改善箇所説明図

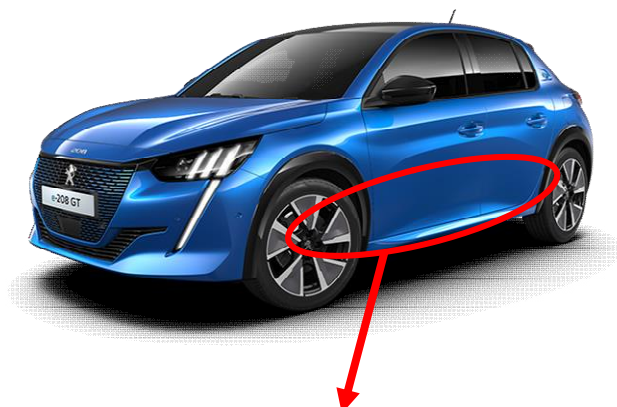
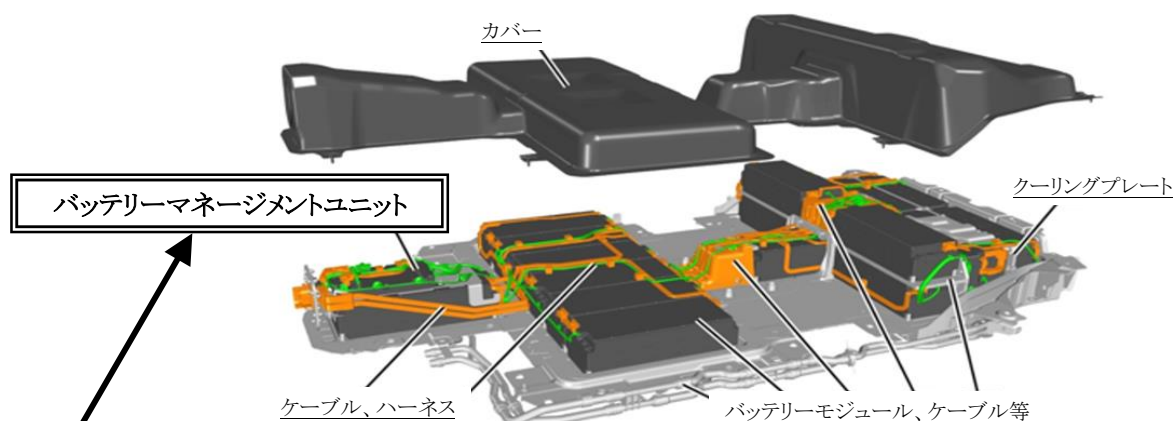
駆動用バッテリーのバッテリーマネージメントユニットにおいて、バッテリーから送信される無効な信号を不具合と誤判定することがある。そのため、警告灯が点灯し、警告メッセージが表示されると共に駆動電源が遮断され、走行不能となるおそれがある。

全車両、バッテリーマネージメントユニットのソフトウェアを対策プログラムに更新する。

識別：車台番号の左から一桁目の上部に、白色のペイントを塗る。
